**Verslag huishoudelijke elektrische installatie op laagspanning en zeer lage spanning****Algemeen:**

Referentie: 012-20260907-04	Datum controle: 07/09/2026
Keurder: 012

Eigenaar: Thierry Ieyssen	EAN-code: 541449500000269382
Adres installatie: Dennenlaan 63, 2560 - Nijlen	Nummer teller(s): 1SAG1100402456
	Distributienetbeheerder installatie: Fluvius
Datum uitvoering installatie:	☒ Vóór 01/10/1981 ☐ Tussen 01/10/1981 en 01/06/2020 ☐ Vanaf 01/06/2020
Type:	☒ Wooneenheid ☐ Niet-huishoudelijk ☐ PV ☐ Batterij ☒ Laadpaal

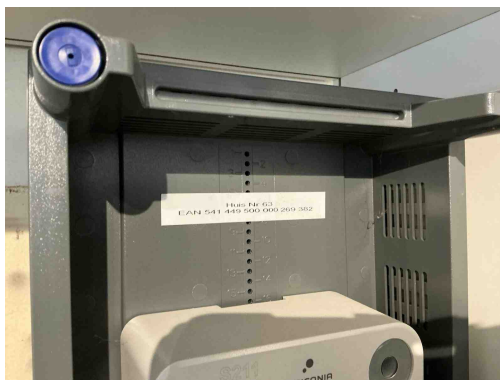
T11 - De contactdozen waarvan de toegekende stroomsterkte maximaal 16A en de toegekende spanning maximaal 250V bedraagt en niet bedoeld zijn voor de voeding van een of meerdere verbruikstoestellen voor een specifiek doel en niet geplaatst zijn in of op schakel- en verdeelborden, beschikken niet of IPXX-D (incl. gemeenschappelijke delen residentieel geheel) (Boek 1: 4.2.2.3/5.3.5.2).

Opmerking: Oa kinderbeveiliging algemeen

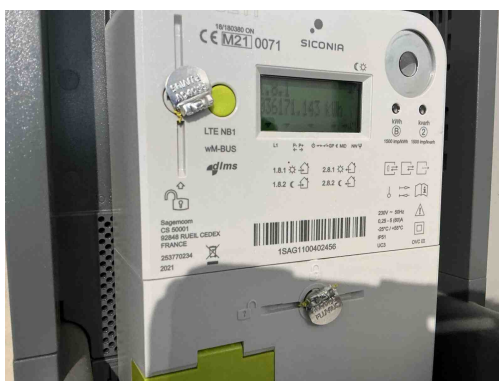
B17 - De voedingsspanning is niet op elk bord vermeld (Boek 1: 3.1.3.3).

Opmerking: Oa bord 1,2,3

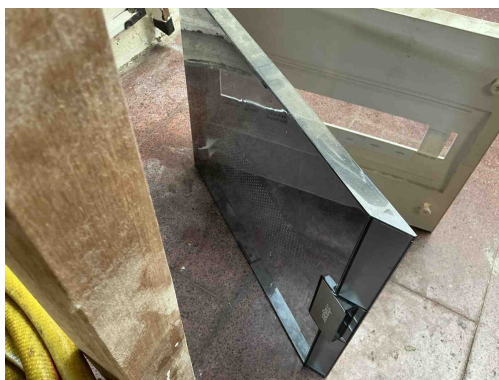
T11 - De contactdozen waarvan de toegekende stroomsterkte maximaal 16A en de toegekende spanning maximaal 250V bedraagt en niet bedoeld zijn voor de voeding van een of meerdere verbruikstoestellen voor een specifiek doel en niet geplaatst zijn in of op schakel- en verdeelborden, beschikken niet of IPXX-D (incl. gemeenschappelijke delen residentieel geheel) (Boek 1: 4.2.2.3/5.3.5.2).

Opmerking: Oa kinderbeveiliging algemeen

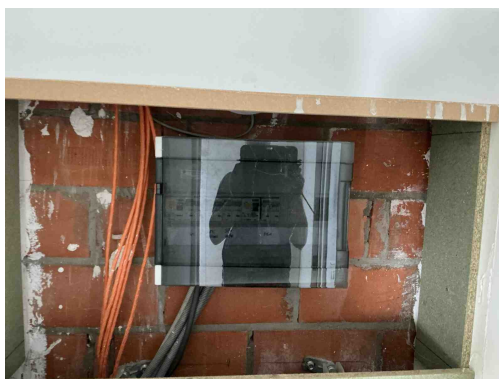
B17 - De voedingsspanning is niet op elk bord vermeld (Boek 1: 3.1.3.3).

Opmerking: Oa bord 1,2,3

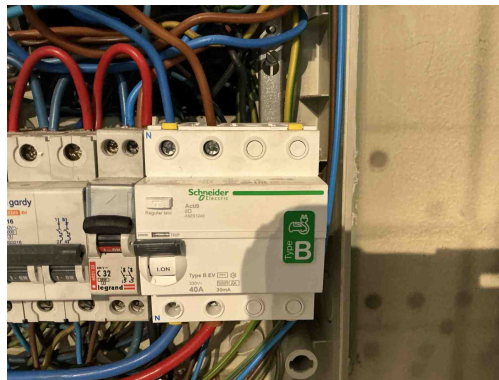
LA02 - Er is geen toegekende stroombaan per verbindingpunt van de laadinrichting voorzien - installaties vanaf 01/11/2022
(Boek 1: 7.22.3).
Opmerking: Oa laadpaal is aangesloten op de verdeelbord van de garage

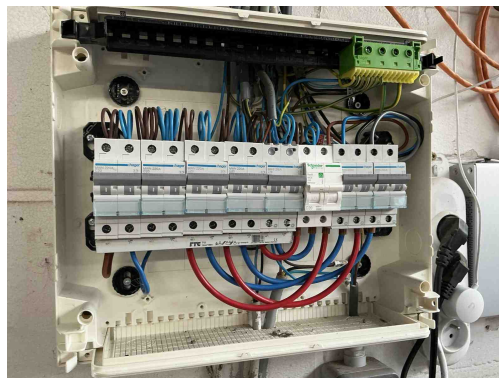
LA02 - Er is geen toegekende stroombaan per verbindingspunt van de laadinrichting voorzien - installaties vanaf 01/11/2022
(Boek 1: 7.22.3).

Opmerking: Oa laadpaal is aangesloten op de verdeelbord van de garage

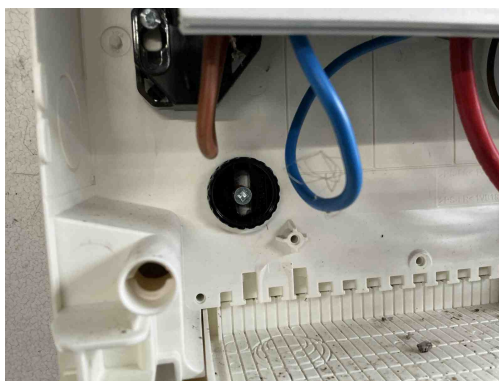
LA02 - Er is geen toegekende stroombaan per verbindingspunt van de laadinrichting voorzien - installaties vanaf 01/11/2022
(Boek 1: 7.22.3).

Opmerking: Oa laadpaal is aangesloten op de verdeelbord van de garage

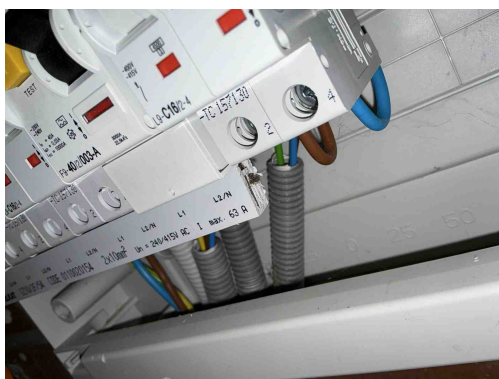
T21 - Het elektrisch materieel is niet geplaatst volgens de voorschriften van de fabrikant/ regels van goed vakmanschap . (Boek 1: 1.4.1.3)

Opmerking: Oa kamgeleider niet afgedekt bord 3, geleiders niet afgedekt bord 2, vijzen niet afgedekt bord 2, Aftakdoos tuin niet deftig geplaatst

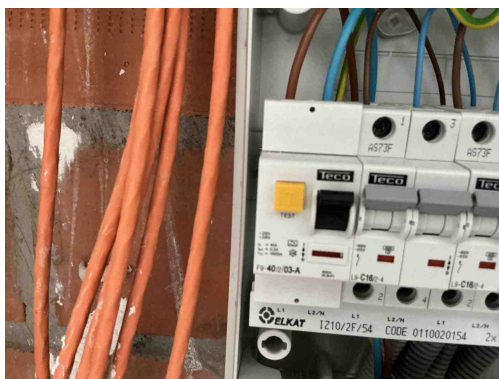
T21 - Het elektrisch materieel is niet geplaatst volgens de voorschriften van de fabrikant/ regels van goed vakmanschap . (Boek 1: 1.4.1.3)

Opmerking: Oa kamgeleider niet afgedekt bord 3, geleiders niet afgedekt bord 2, vijzen niet afgedekt bord 2, Aftakdoos tuin niet deftig geplaatst

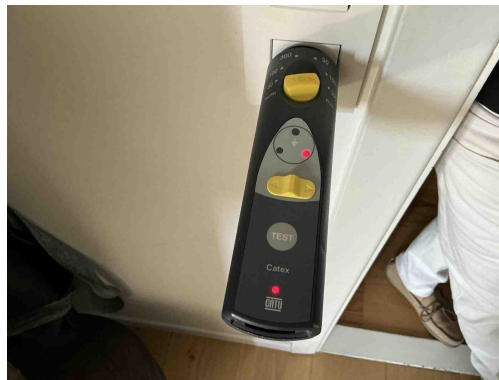
D18 - De ondergeschikte differentieelstroominrichting van max. 30 mA bevindt zich niet onmiddellijk stroomafwaarts van de hoofddifferentieelstroominrichting (incl. gemeenschappelijke delen residentieel geheel) (Boek 1: 4.2.4.3).

Opmerking: Oa diff 300mA als bijkomende geplaatst bord 3

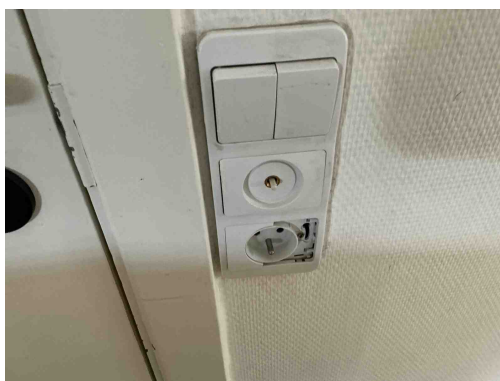
A13 - De continuïteit van de beschermingsgeleider met de aardingsinstallatie is niet gerealiseerd (Boek 1: 5.4.3).

Opmerking: Oa berging ,keuken ,slaapkameralgemeen

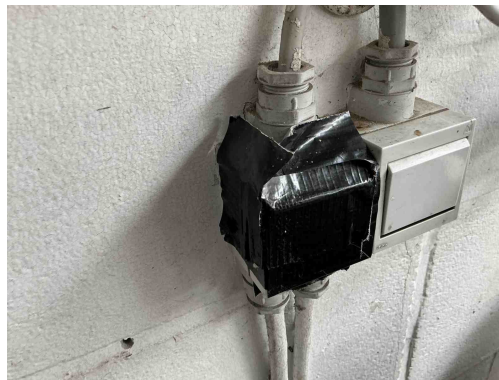
T09 - Bepaalde contactdozen en/of schakelaars zijn beschadigd (Boek 1: 1.4.1.3).
Opmerking: Oa garage ,living

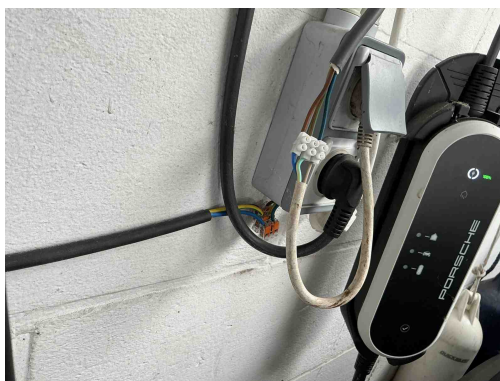
C21 - Het gebruik van geleiders van het type VOB, zonder bijkomende afscherming is niet toegestaan (Boek 1: 5.2.9.6).
Opmerking: Oa garage ,tuin

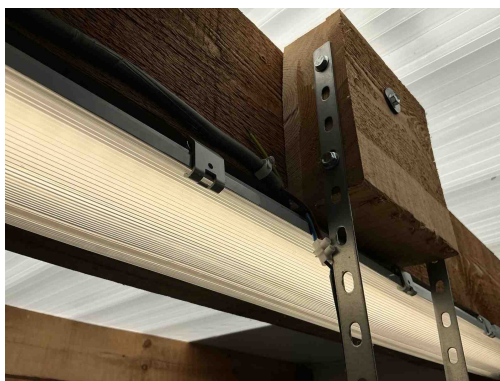
C26 - De verbindingen zijn niet gebeurd in borden, in aftakdozen, aan de klemmen van contactdozen, schakelaars of in de verlichtingstoestellen (Boek 1: 5.2.6.1).
Opmerking: Oa garage

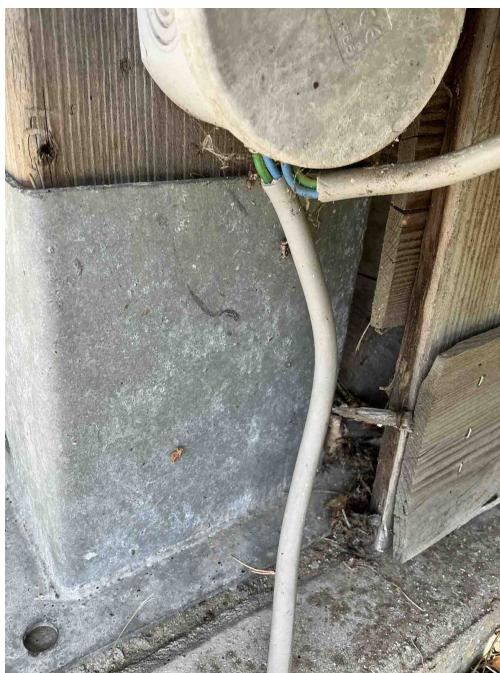
C21 - Het gebruik van geleiders van het type VOB, zonder bijkomende afscherming is niet toegestaan (Boek 1: 5.2.9.6).
Opmerking: Oa garage ,tuin

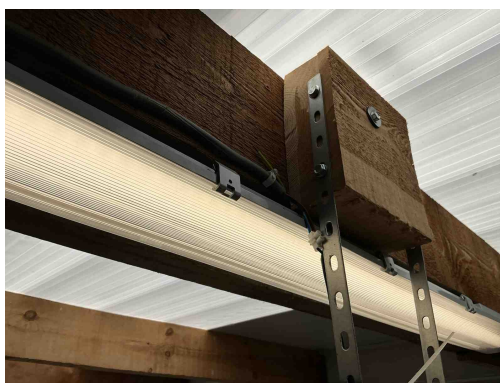
C21 - Het gebruik van geleiders van het type VOB, zonder bijkomende afscherming is niet toegestaan (Boek 1: 5.2.9.6).
Opmerking: Oa garage ,tuin

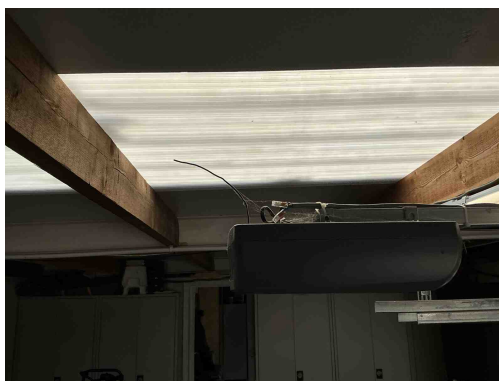
C26 - De verbindingen zijn niet gebeurd in borden, in aftakdozen, aan de klemmen van contactdozen, schakelaars of in de verlichtingstoestellen (Boek 1: 5.2.6.1).
Opmerking: Oa garage

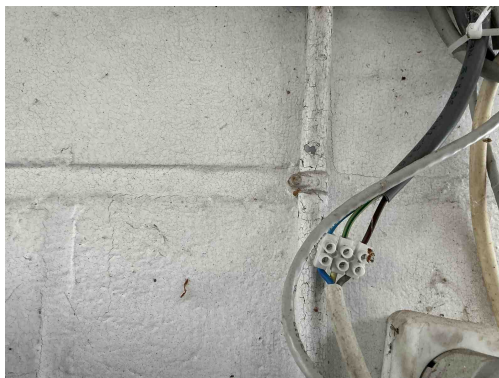
C26 - De verbindingen zijn niet gebeurd in borden, in aftakdozen, aan de klemmen van contactdozen, schakelaars of in de verlichtingstoestellen (Boek 1: 5.2.6.1).

Opmerking: Oa garage

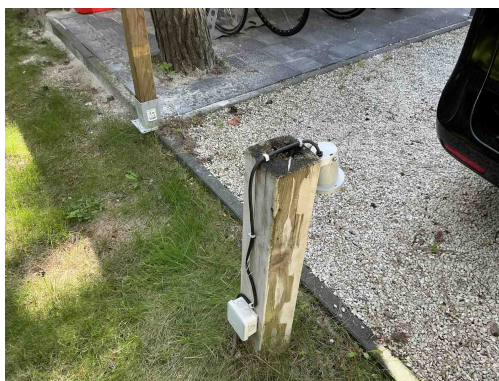
C26 - De verbindingen zijn niet gebeurd in borden, in aftakdozen, aan de klemmen van contactdozen, schakelaars of in de verlichtingstoestellen (Boek 1: 5.2.6.1).

Opmerking: Oa garage

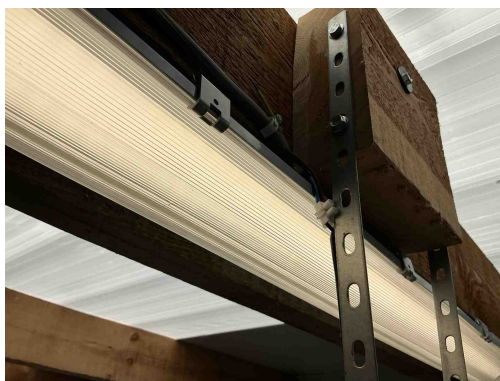
C38 - Het gebruikte kabeltype (snoerkabel) voldoet niet aan de specificaties die van toepassing zijn op voedingsleidingen voor vaste installatie (Boek 1: 1.4.2.1, 5.2.6.2).

Opmerking: Oa tuin

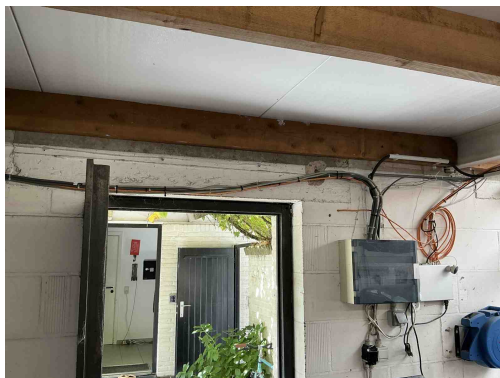
C35 - Er zijn doorverbindingen gemaakt met lusterklemmen; er kon niet aangetoond worden dat deze klemmen geschikt zijn voor de aanwezige spanning, stroom en draadsectie en dat ze "CE" zijn (Boek 1: 1.4.2.1.).

Opmerking: Oa garage

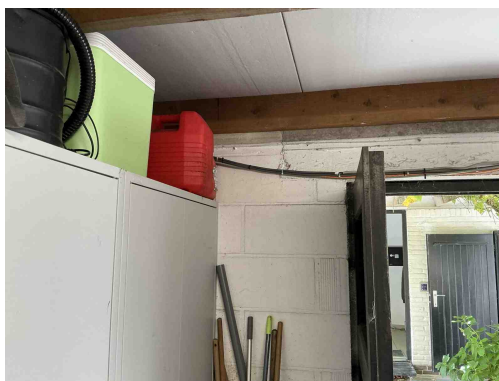
C13 - Onvoldoende bevestiging van de leiding(en) (Boek 1: 5.2.9.5).

Opmerking: Oa garage
